Le **16 JAN. 2014**

Nos réf : EE-854-13

Avis de l'autorité environnementale sur le projet de centrale photovoltaïque au sol sur la commune d'Annet-sur-Marne (Seine-et-Marne)

Plan de situation - Source : Etude d'impact - ECT Energie - 4 Octobre 2013

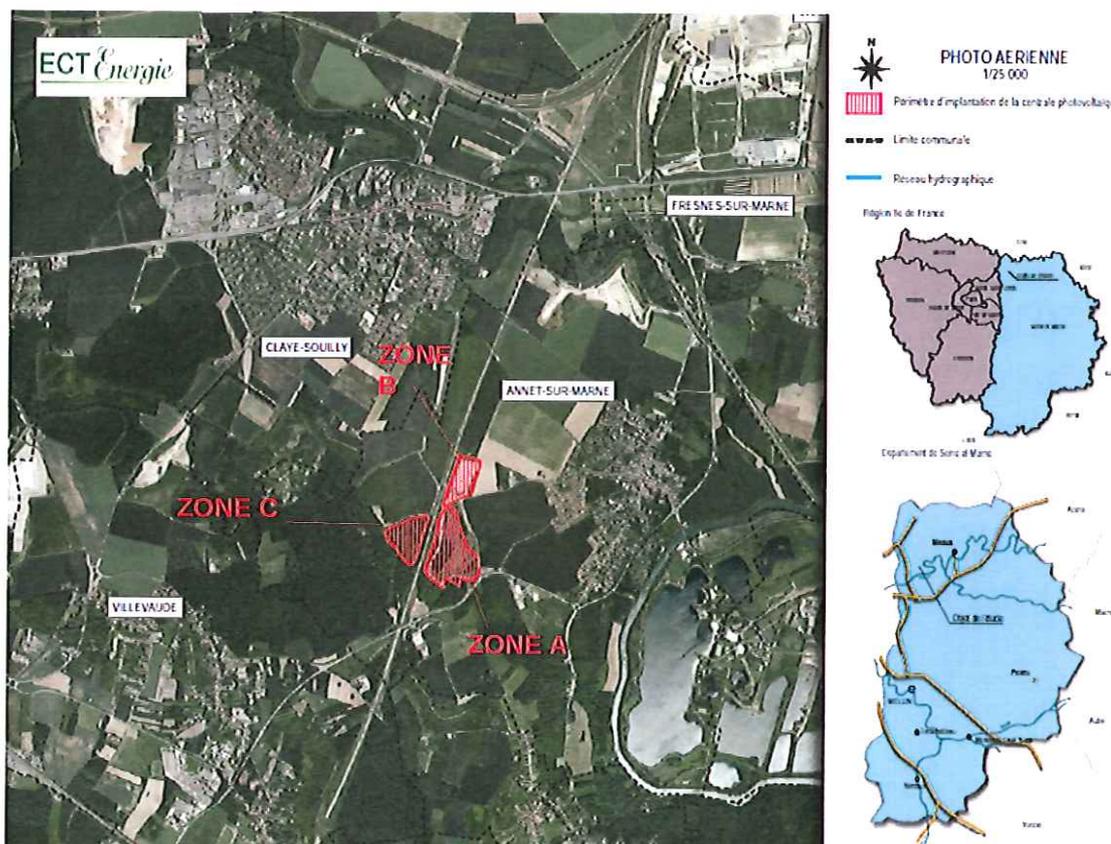
Le projet est dans l'ensemble bien décrit. Toutefois, la carte présentée page 24 ainsi que le plan masse (joint séparément) gagneraient à être complétés afin de pouvoir identifier clairement les chemins d'exploitation qui seront à créer, comme cela est d'ailleurs présenté dans les plans de la notice paysagère jointe en annexe (p 25 et suivantes).
